阜宁县润泉水务有限公司新城水厂二期设备采购及安装服务项目

目招标答疑澄清文件（三）

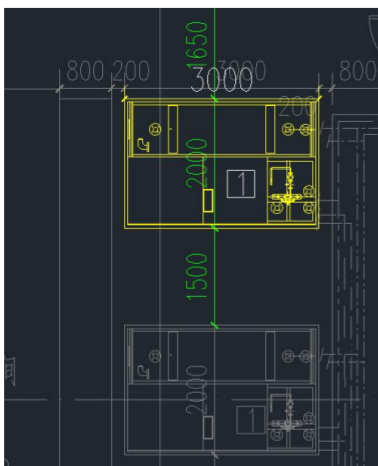
问：根据图纸“二阶段臭氧发生系统原理图”中本项目只增加一台水泵，并入原有的热交换系统；现根据表述需再备用一台热交换器和水泵，但现场没有安装空间，请明确本项目供货要求。请问是否还需要再提供 1 台热交换器？外冷却水管是否要加装电磁流量计？

回复：提供 1 台热交换器，外冷却水管要加装电磁流量计

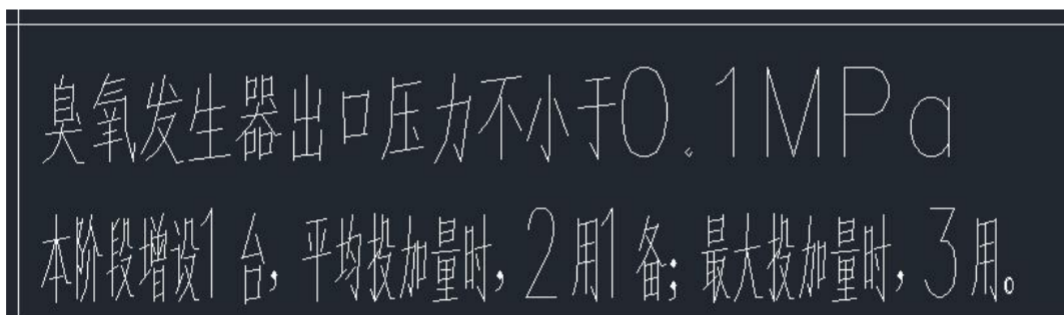
34、原有臭氧发生器设备出气压力为 1.5bar 左右，市场上普遍厂家都是为 0.98bar 左右，如果需要联动，则需要原有厂家把出口调整至跟中标厂家一致，请问可否？

回复：同意

四、潜水搅拌机

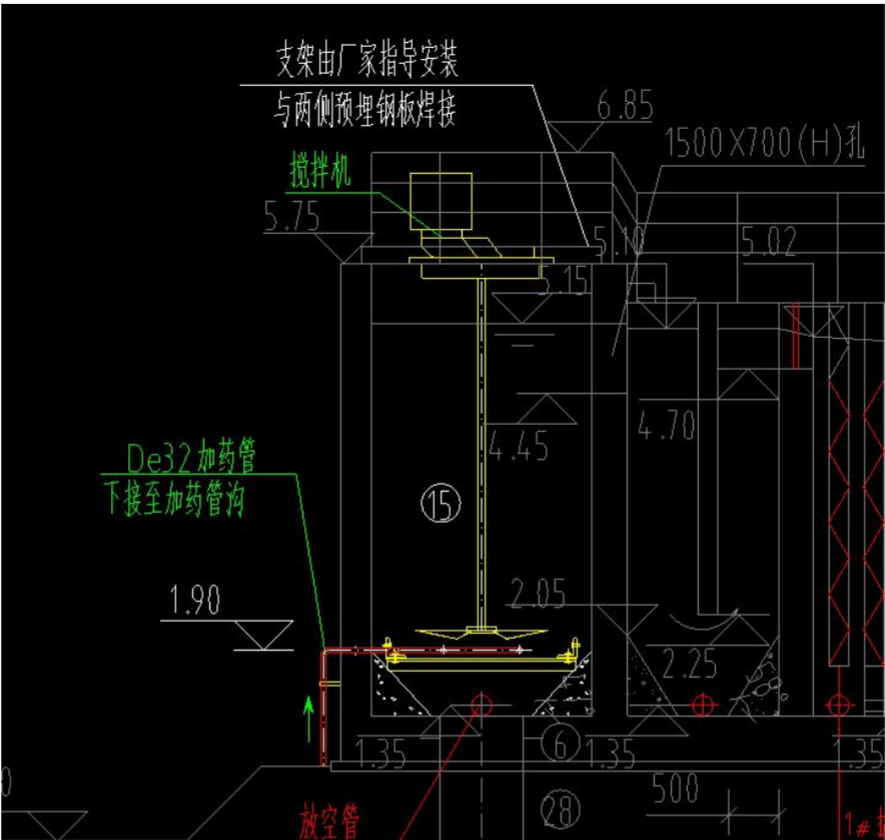
而招标图纸--图号 WC02W-01--絮凝沉淀池布置图（一）中为非标类立式搅拌机。

（1）两处搅拌机的型式矛盾。经现场勘察，一期絮凝池中搅拌机为非标类立式搅拌机，请问搅拌机的供货型式是否为非标类立式搅拌机？

回复：采用非标类立式搅拌机

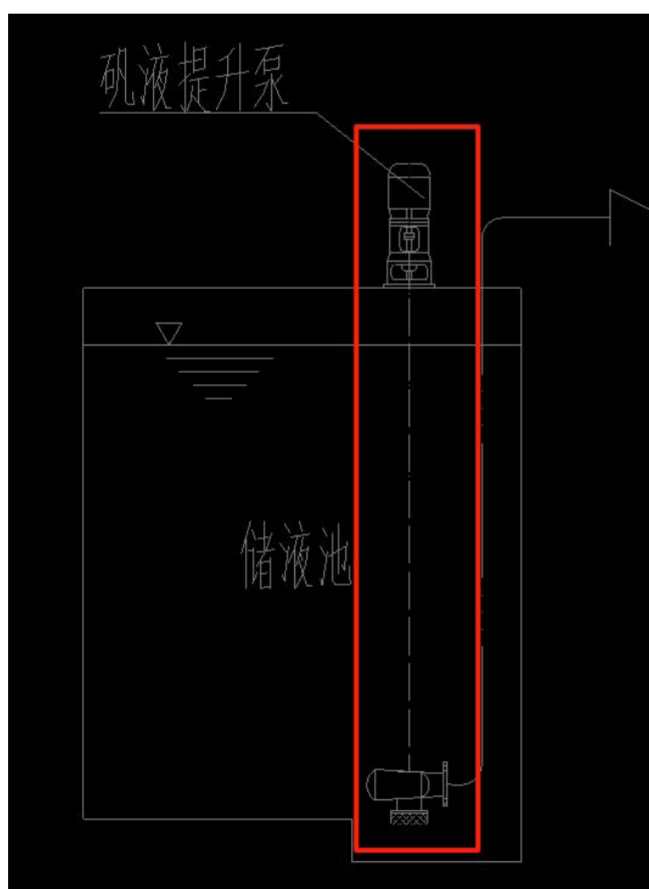
73、招标图纸--图号 WC09W-02--加矾改造系统图及材料表--“说明”中要求此次加药间原液池增加 1 台液下提升泵，但招标清单及图纸清单并未列出此台泵。

问题: 是否图纸框出的为一套整体的磁力提升泵?

回复: 原液池的矾液提升泵为液下提升泵。

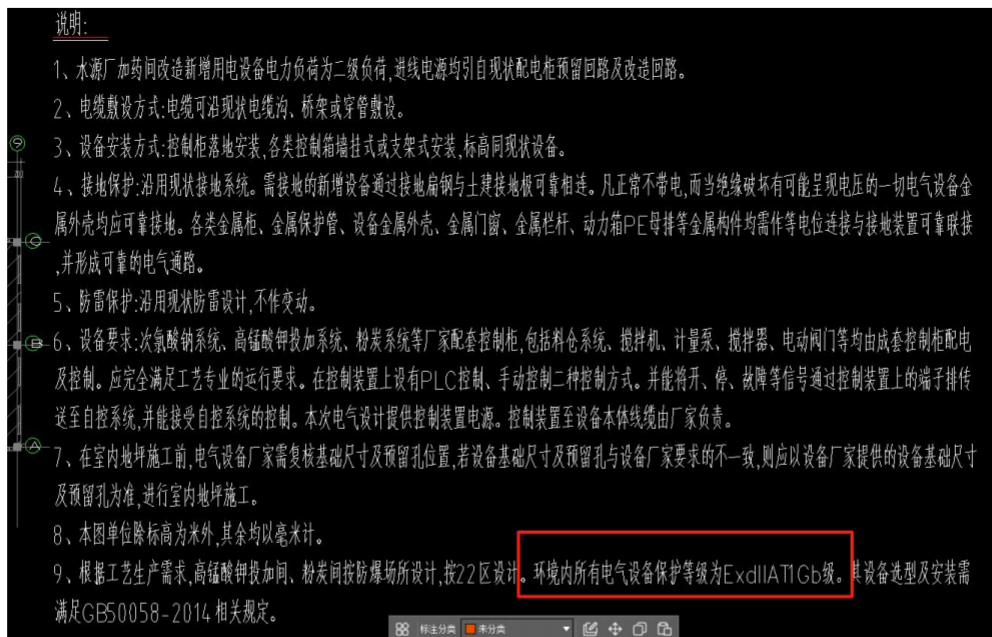
75、第三册 设备采购技术文件—第二分册 技术要求—6.3 粉末活性炭技术要求—P92—（2）炭浆投加单元主要设备技术描述—1）浆液投加螺杆泵组中粉末活性炭系统投加泵为螺杆泵型式；而招标图纸—图号 WC22W-04—粉末活性炭投加工工艺系统图—材料一览表中的投加泵型式为凸轮泵，两种泵型式矛盾。

问题：请问该粉末活性炭投加泵型式是否以技术要求“螺杆泵”型式为准？

回复：可以采用螺杆泵。

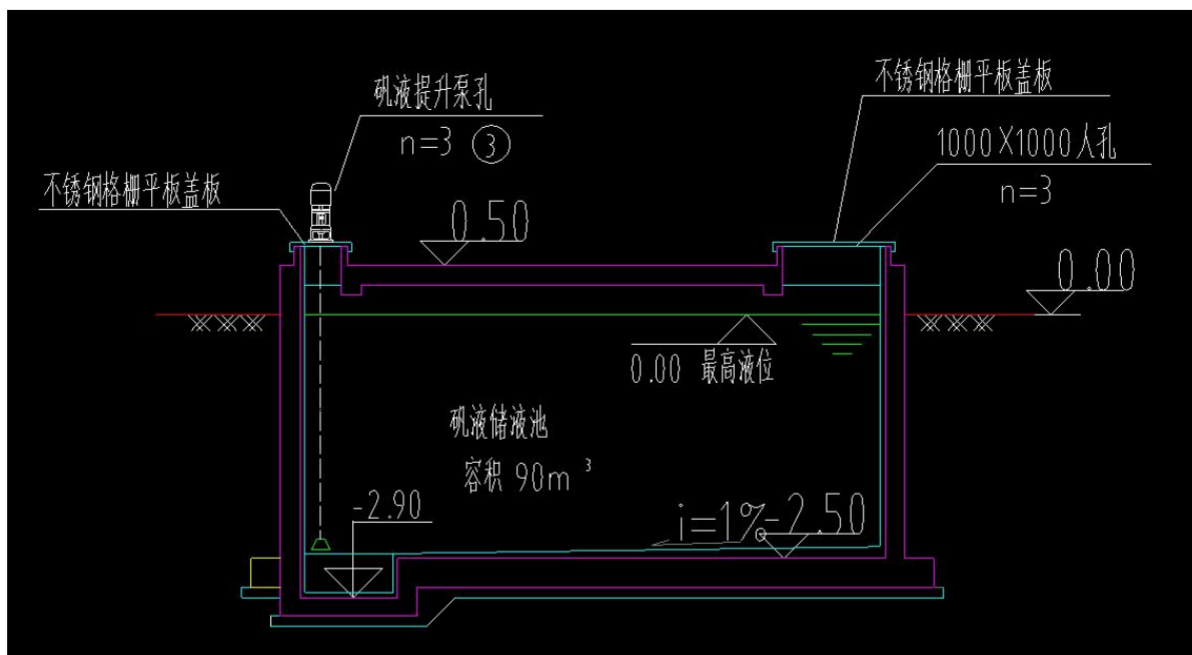
83、请提供储液池的剖面尺寸图以便确认磁力提升泵的液下深度及提升高度。

回复: 储液池最低液位-2.50m, 最高液位 0.00m, 需提升至溶液池, 溶液池最高液位 3.30m。
